敦賀発電所2号炉
ボーリング柱状図の記事欄に係るご指摘への回答
補足説明資料5
総点検結果(2)
②ボーリング柱状図記事欄以外の比較

令和2年6月4日
日本原子力発電株式会社

本資料は、ボーリング柱状図の記事欄以外について比較を行い、記載が変更されている箇所を抽出し、その内容、変更理由を確認したものである。

柱状図(150.00m～180.00m)

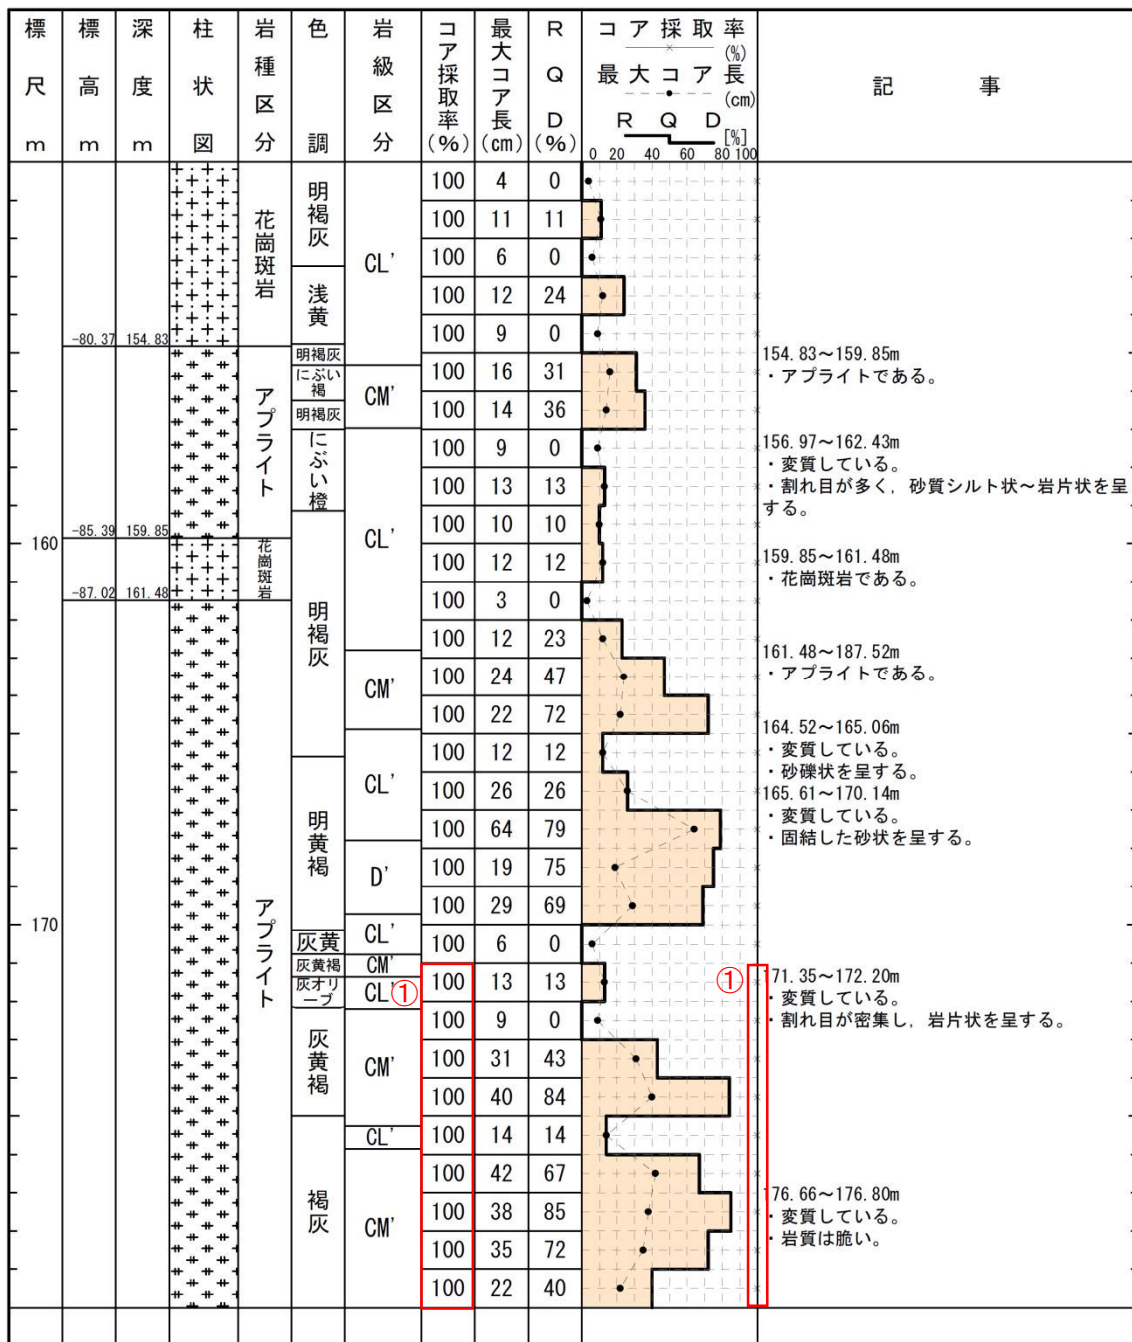
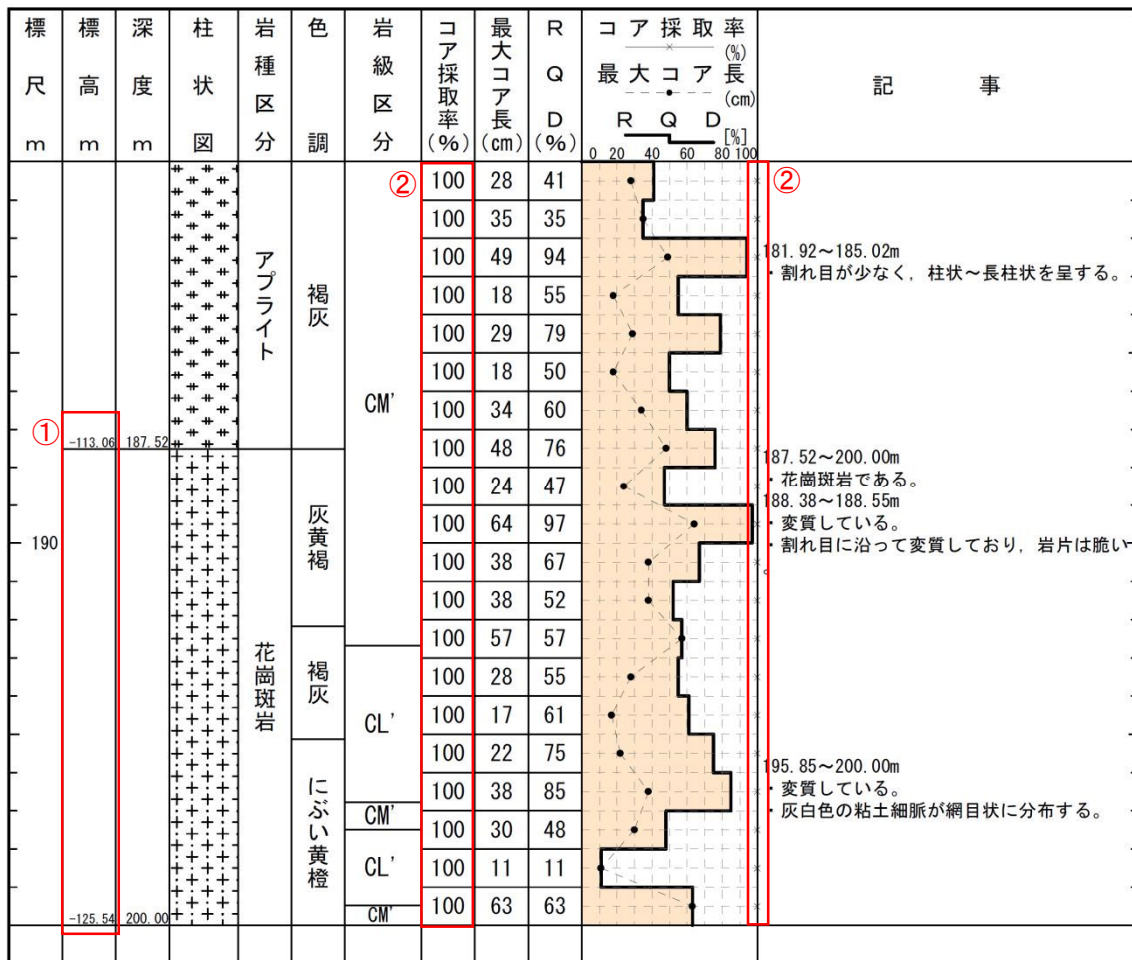
1-33(分類a)①
誤記。
1-35(分類b)②
報告書の記載漏れを修正したため。

1-35(分類b)①
報告書の記載漏れを修正したため。

柱状図(0.00m~35.00m)

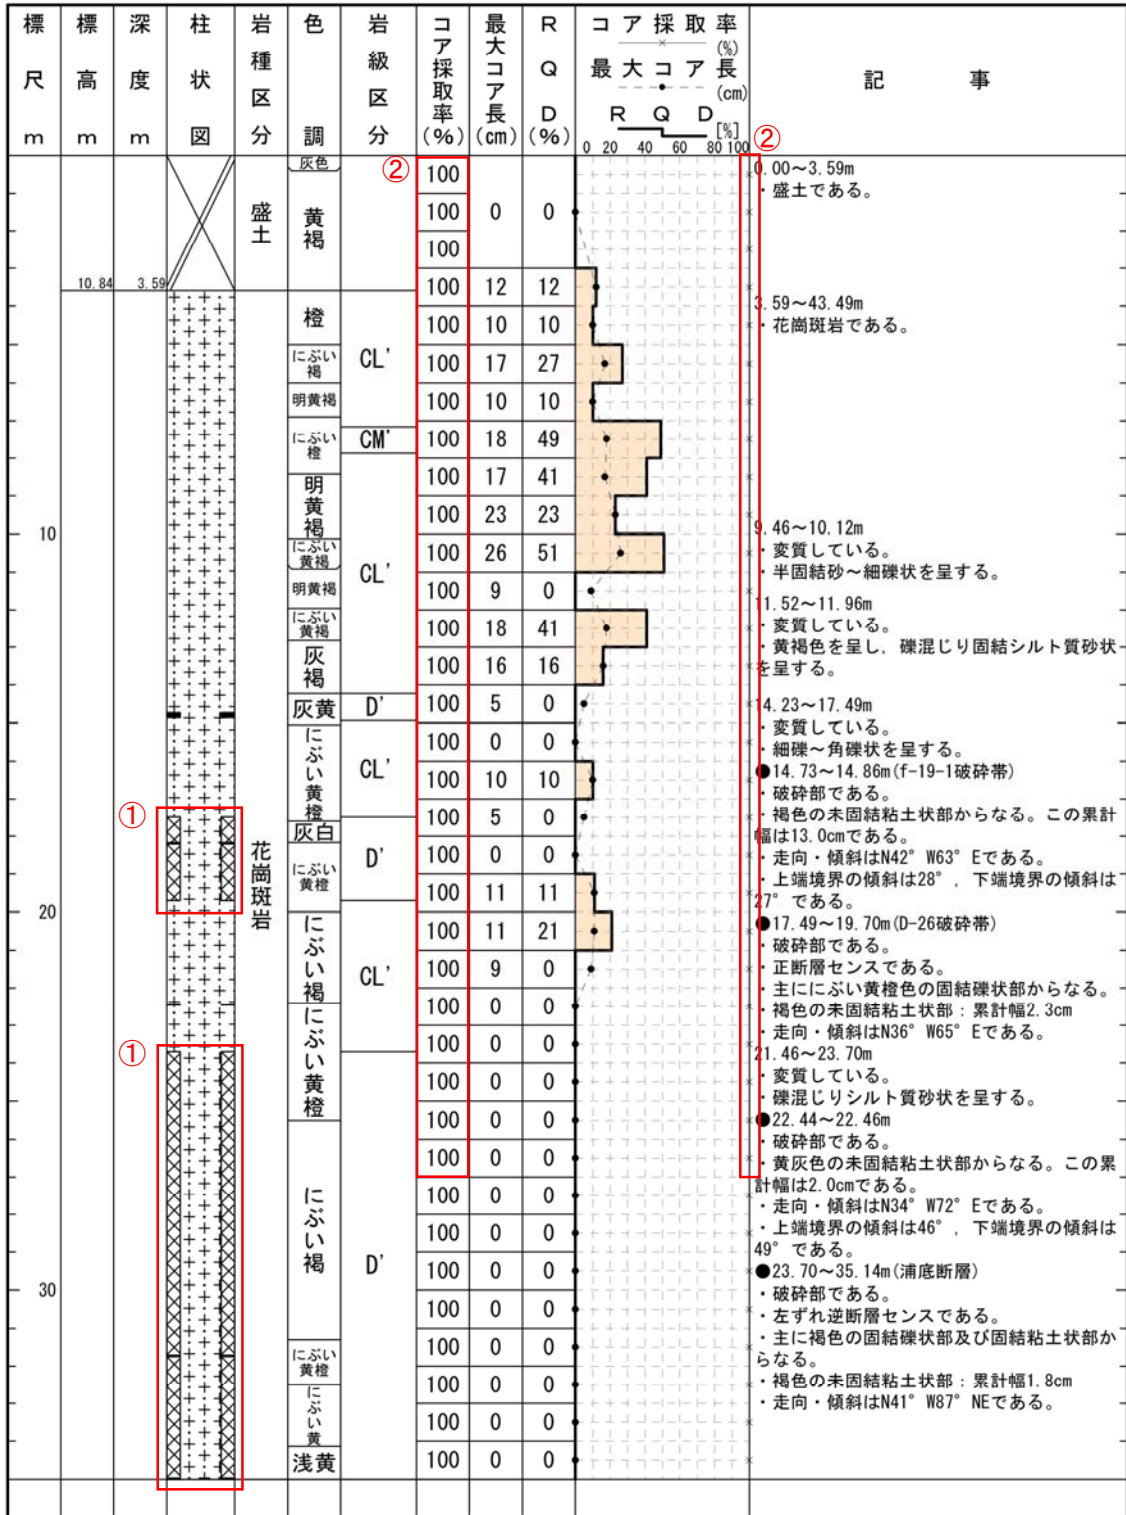
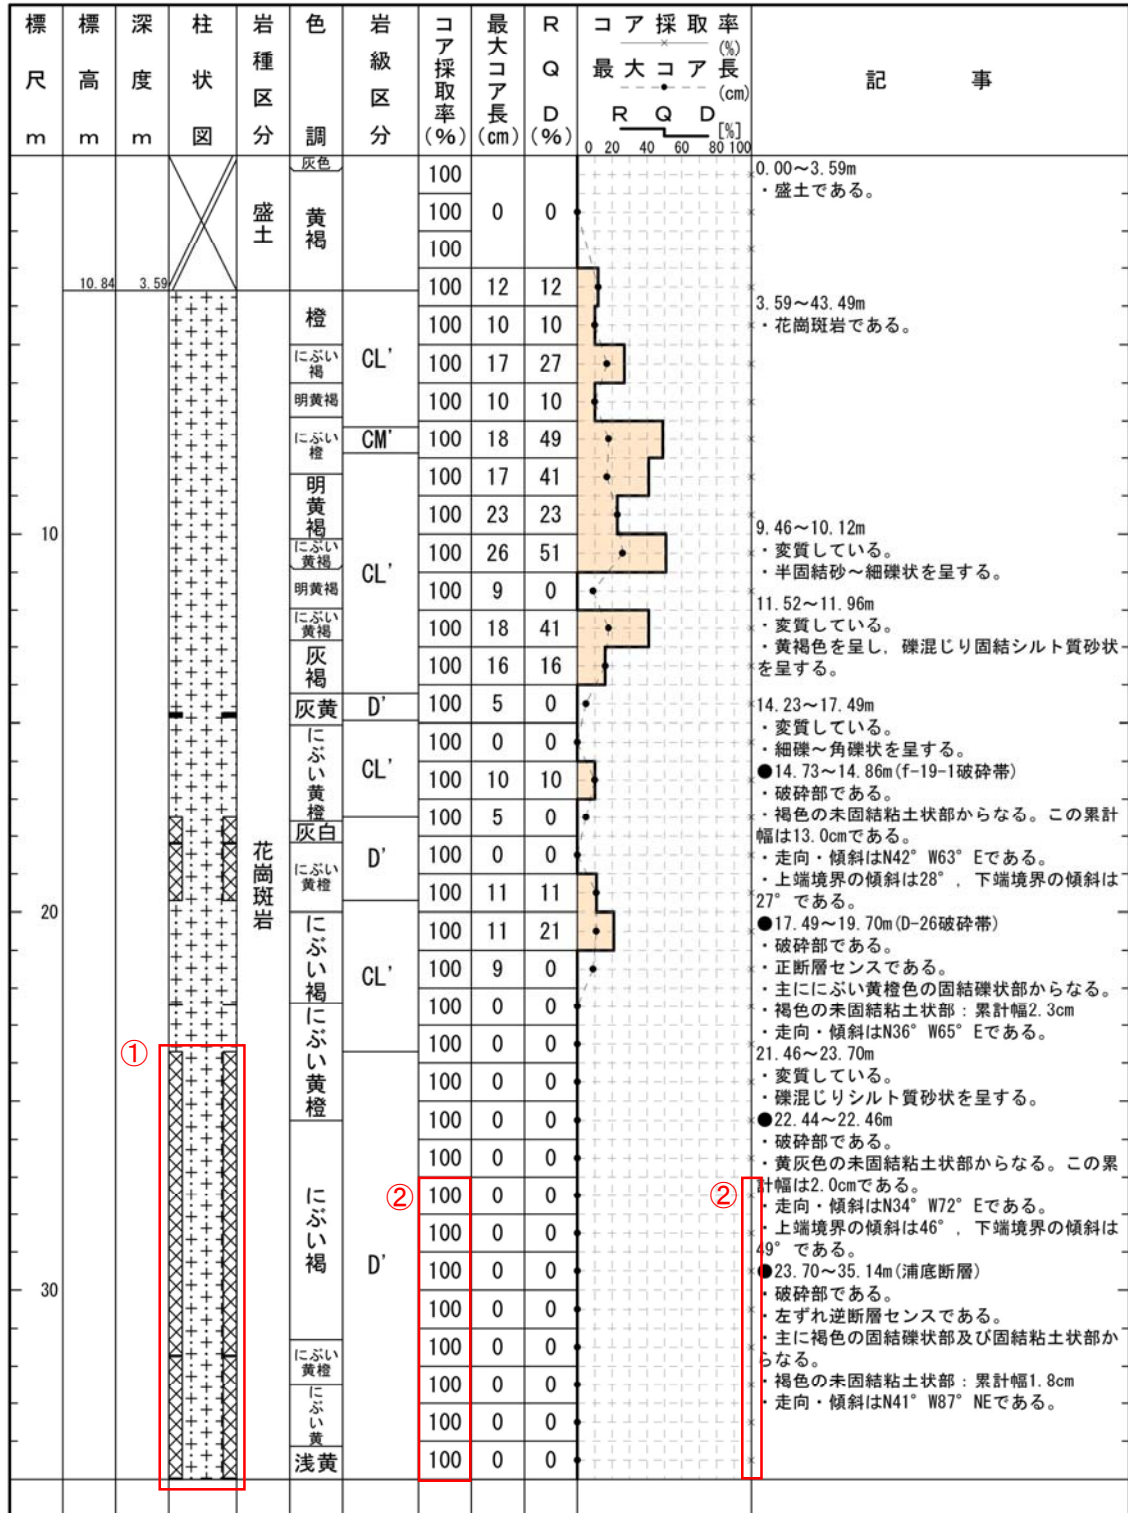
1-47, 1-48 (分類d) ①
記事欄の記載変更に伴う変更。(破碎部模様の変更)
1-49 (分類b) ②
報告書の記載漏れを修正したため。

1-48(分類d)①
記事欄の記載変更に伴う変更。(破碎部模様の変更)
1-49(分類b)②
報告書の記載漏れを修正したため。

柱状図(35.00m～70.00m)

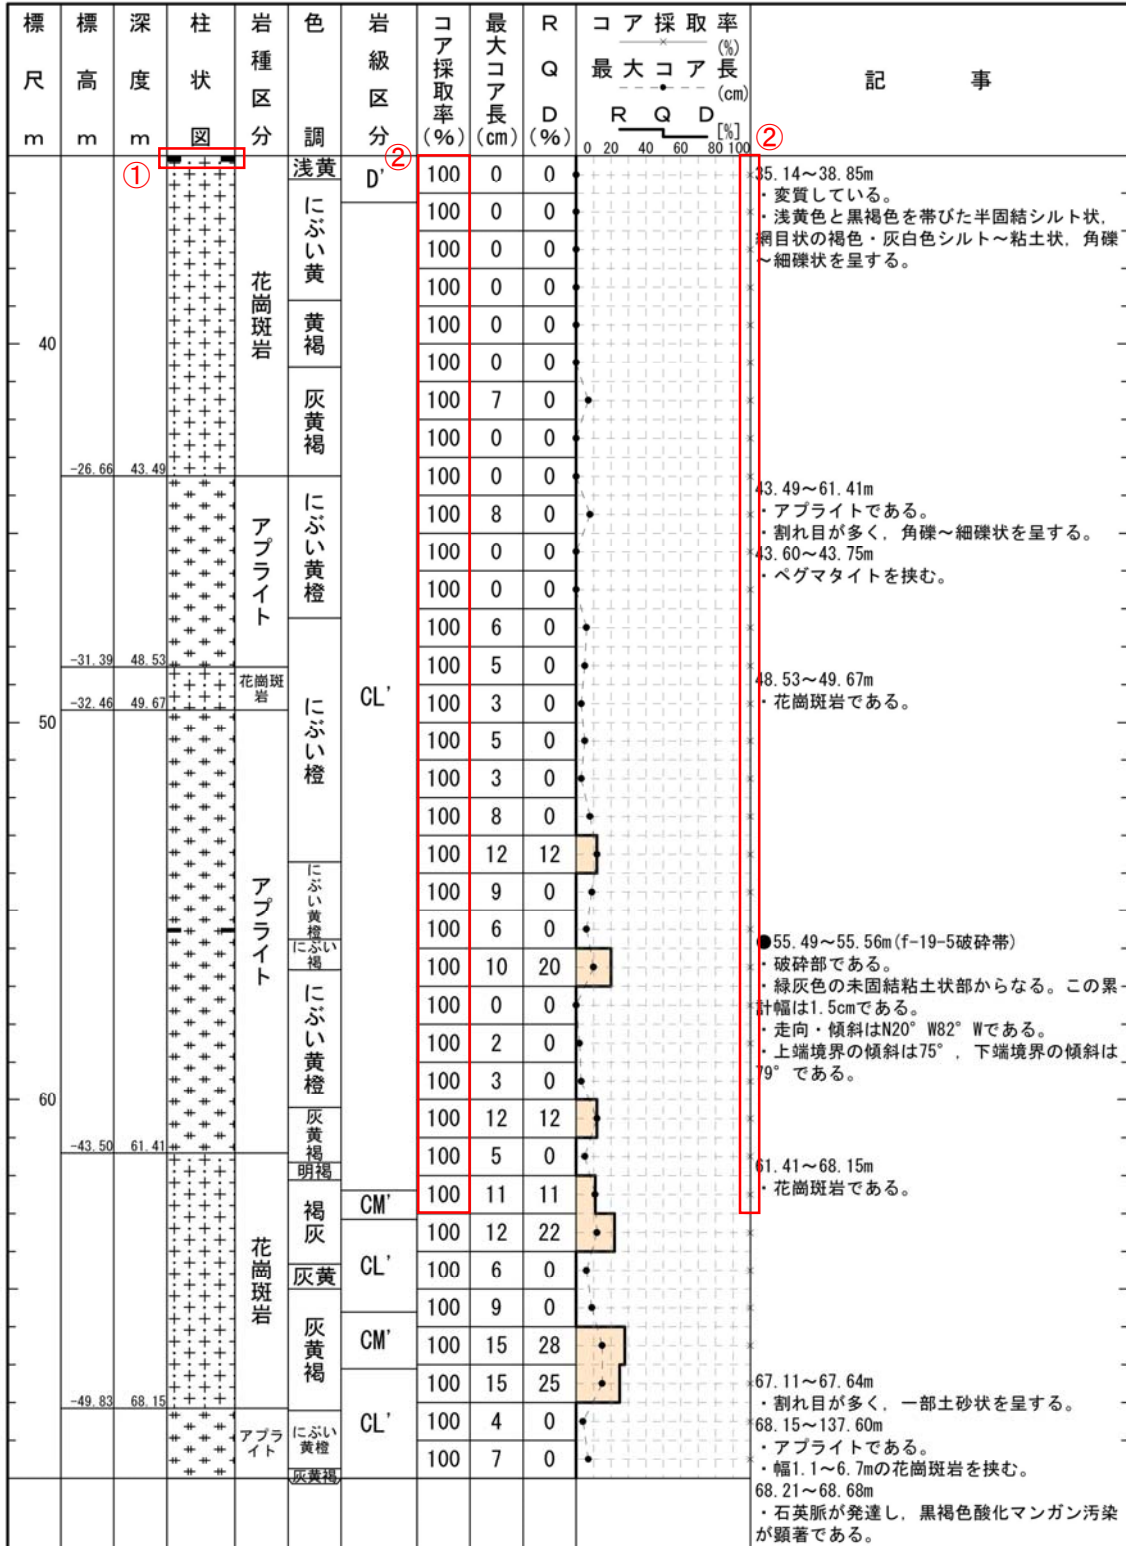
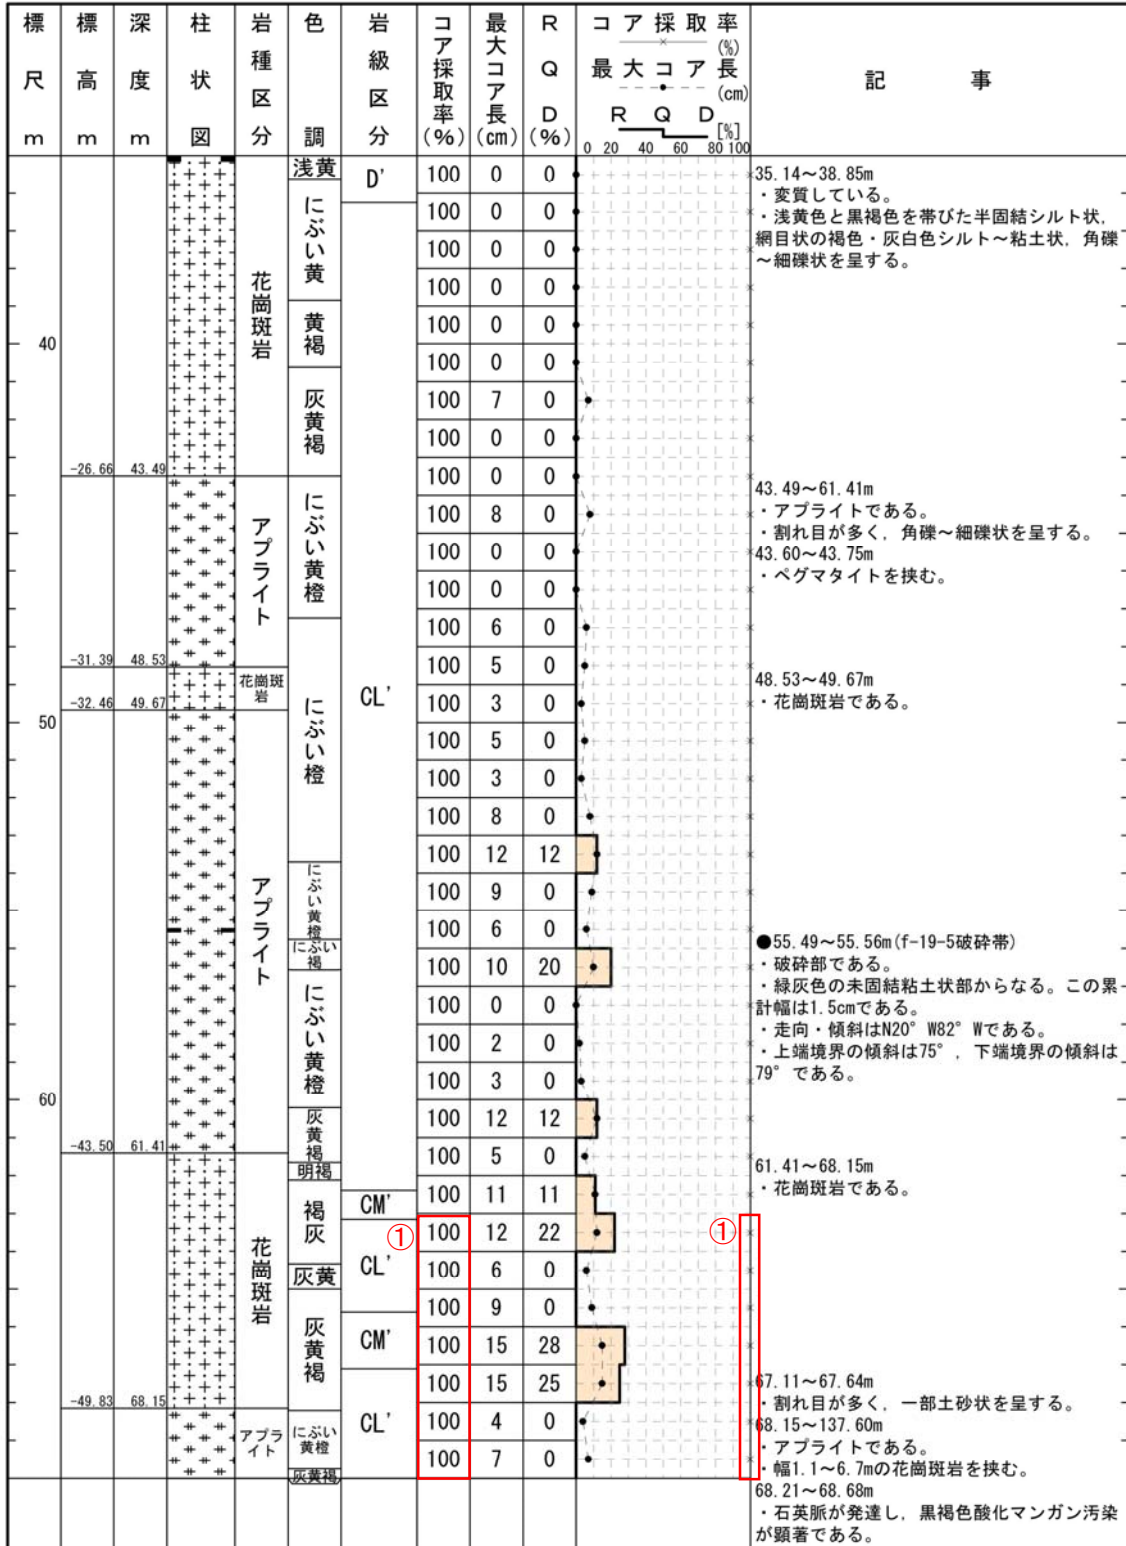
- 1-48(分類d)①
記事欄の記載変更に伴う変更。(破砕部模様の変更)
- 1-49(分類b)②
報告書の記載漏れを修正したため。

1-49(分類b)①
報告書の記載漏れを修正したため。
